CONCURSO DE ARTE PÚBLICO “INCORPORACIÓN DE ARTE EN CONCESIÓN AUTOPISTA CONCEPCIÓN CABRERO, SECTOR ROTONDA CABRERO, COMUNA DE CABRERO, REGIÓN DEL BIOBÍO”.
REF. : APRUEBA NOTA ACLARATORIA N° 1.

ACLARACIÓN N°1

SERIE DE CONSULTAS Y RESPUESTAS

RED DE SUMINISTRO ELÉCTRICA ROTONDA CABRERO

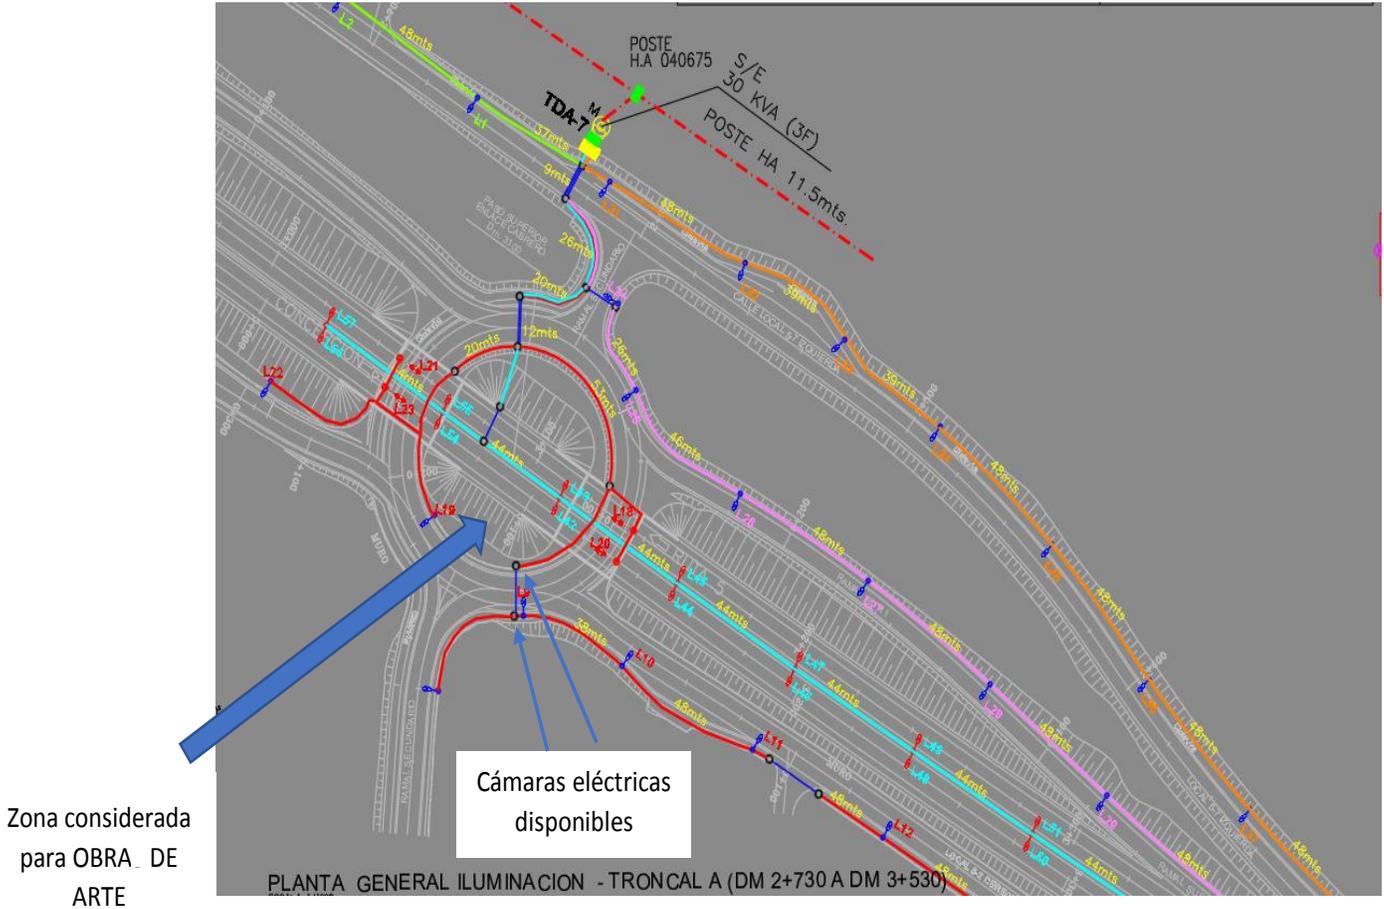
52.- En las bases habla de la existencia de cableado subterráneo, es importante saber la localización de éste para evitar a toda costa intervención de estos.

R52: Remítase a lámina eléctrica adjunta:

Existe un punto de suministro de energía de 30 KVA (ver imagen) que dispone de reserva y además, en la zona norte de la rotonda, se dispone de cámaras eléctricas para

canalizar al punto deseado, si es que se requiriera potenciar la zona con una mayor iluminación.

Con lo que respecta a redes de Emergencia, cabe señalar que no se dispone de esta alternativa en el sector. Solo se depende de la energía suministrada por la Empresa distribuidora del sector.

Se debe tener presente que en la zona indicada NO existen redes aéreas de ALTA TENSIÓN y por lo tanto no existen riesgos asociados a la instalación de la obra de arte en la zona requerida.

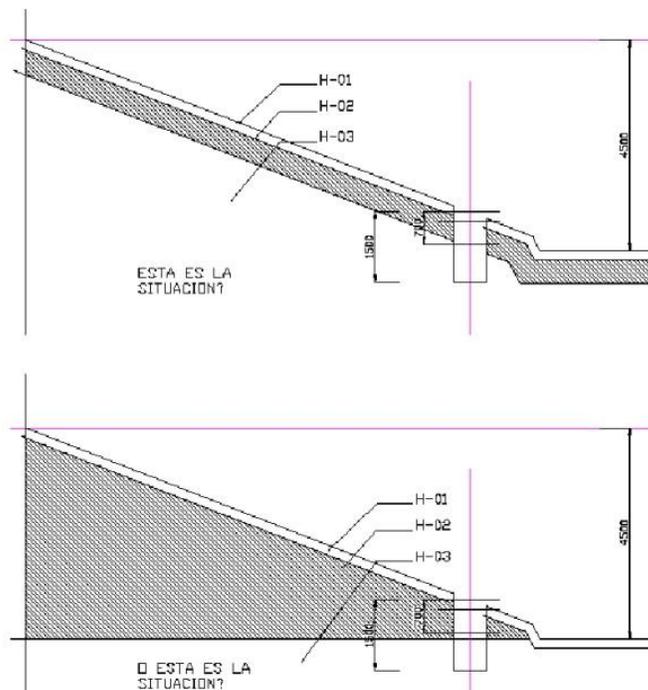
54.- Mecánica de suelos:

La calicata (C-01) referida en el informe, que se sitúa en punto donde se ubicará la obra, se ejecutó en la parte baja del talud. El nivel de apoyo recomendado está en la cota -0,8. ¿El estrato anterior (H-02, SP, arenas mal graduadas), asciende a medida que sube el talud, o el nivel se debe contar a partir d nivel de la calle?

Es decir suponemos que todo el talud es un relleno. ¿La información de la calicata es del relleno o del suelo natural

R54: El análisis estratigráfico presentado en el informe de mecánica de suelos se refiere solo al punto donde se realizó la calicata. La conclusión del informe indica que, para todos los sectores estudiados, se establece un sello de fundación de al menos 0,8 metros de profundidad desde el nivel de superficie.
